EFNI: Athugasemdir við fyrirhugaðan frísbíggjövöll við Ásfjall og Ástjörn

Viðbrögð íbúa í nágrenni við friðlýstan fólkvang og friðland Ástjarnar/Ásfjalls

Viðbrögð íbúa í nágrenni á friðslýstum fólkvangi, lands Ástjarnar og Ásfjalls

Mynd 1. Sýnir skjáskot úr Aðalskipulagi Hafnarfjarðar og opið svæði OP12.¹⁰

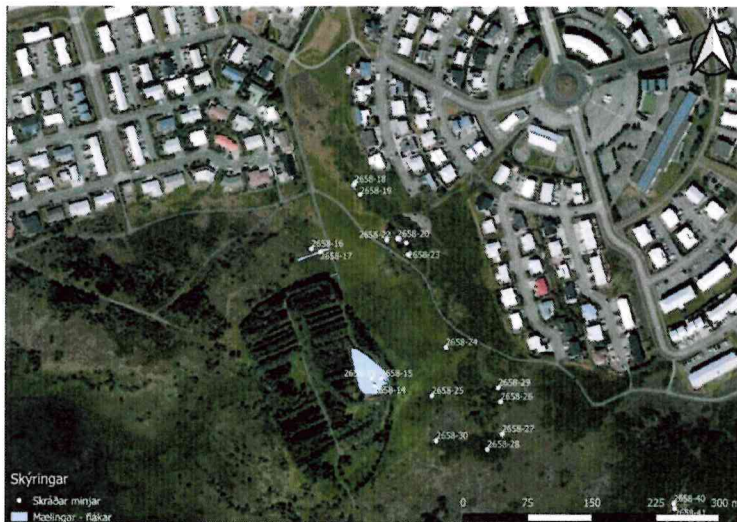
Á Mynd 1 sést skjáskot af uppdrætti af Aðalskipulagi Hafnarfjarðar af fyrirhuguðu framkvæmdasvæði Ástjörn/Ásfjall og skilgreinda opna svæðinu merkt OP12 – Ásland 2 opið svæði innan byggðar, gönguleiðir (bls. 58),⁹ ekkert er minnst á að þetta svæði teljist hentar til skipulagðar íþróttastarfsemi.

Hvernig rúmast 2 km langur 18 holu keppnisvöllur fyrir fljúgandi frísbíðska, reglum í gildi um fólkvanginn og skilgreindu svæði opna svæðinu OP-12?

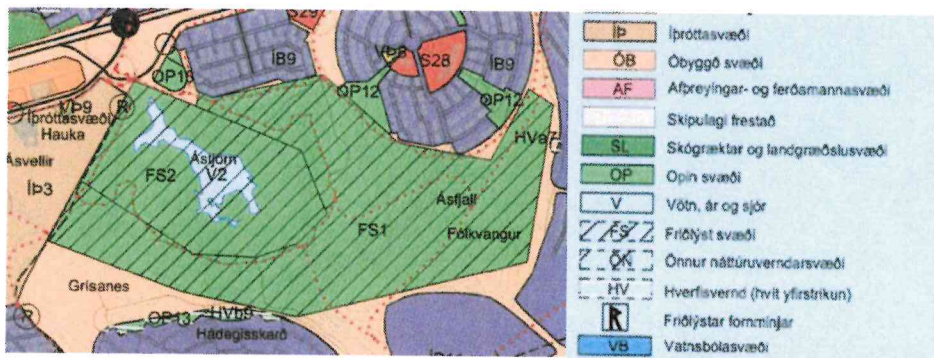
- Staðfest deiliskipulag liggur fyrir vegna hluta þess svæðis sem er afmarkaður fyrir golfvöllinn (íþróttasvæðið). Sjá Deiliskipulag Áslands 1. áfangi og Deiliskipulag Áslands 2.

áfangi (Ásland – Grísanes). Á skipulagsuppdráttum deiliskipulagsins (tveir uppdættir) kemur berlega í ljós hvar deiliskipulagsmörkin eru (sjá myndir úr skipulagsuppdráttum)

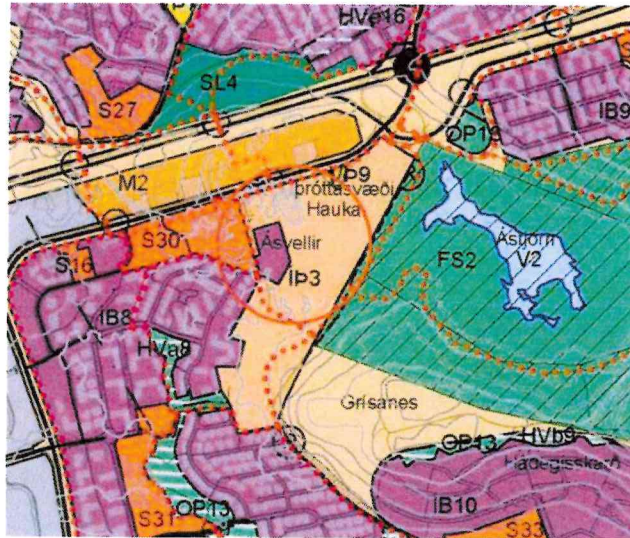
- FS1 - Ásfjall – fólkvangur, friðlýstur 1996 (FS1).

Ásfjall var friðlýst sem fólkvangur árið 1996. Fólkvangurinn umlykur friðland Ástjarnar en Ástjörn og svæðið umhverfis hana var friðlýst árið 1978. Útsýni af fjallinu er gott og

sérstaklega áhugavert fyrir áhugafólk um jarðfræði og sögu höfuðborgarsvæðisins. Á Ásfjalli eru minjar um hersetu fyrr á öldinni. Stærð fólkvangsins er 56.9 ha.

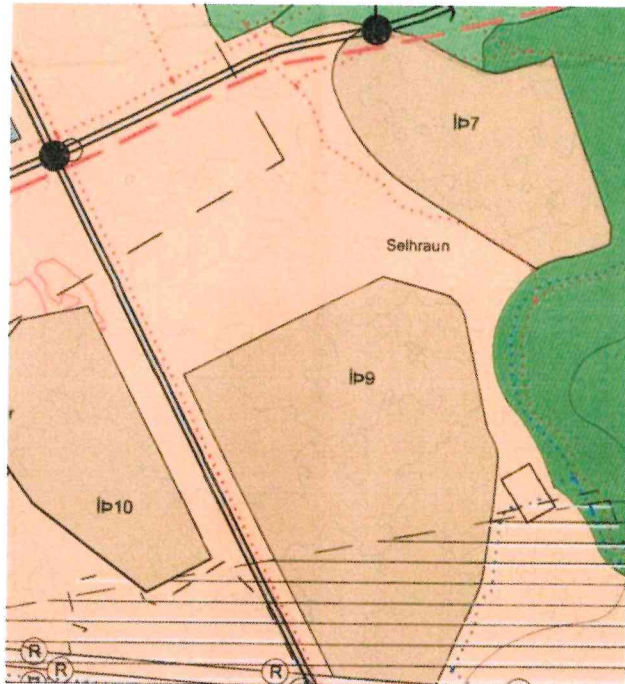
- Hér er ekki hægt að víkja frá þeirri staðreynd að Hafnarfjarðarbær vakta, mæla og rannsaka svæðið um árabil til að tryggja að fuglar og náttúru gæti undið fram í góðu samstarfi við bæjarbúa. Sérstakur vaktmaður starfaði við Ástjörn í áratugi. Löngum vou

- Ástjörn er að líkindum síðasti varpstaður flórgoðans á suðvestanverðu landinu. Tjörnin og nánasta umhverfi nýtur friðlýsingar vegna fjölskrúðugs fuglalífs og lífríkis, en líkt og áður kom fram er á varptíma fugla á tímabilinu 1. maí – 15. júlí ekki heimilt að ganga um svæðið utan merktra göngleiða.
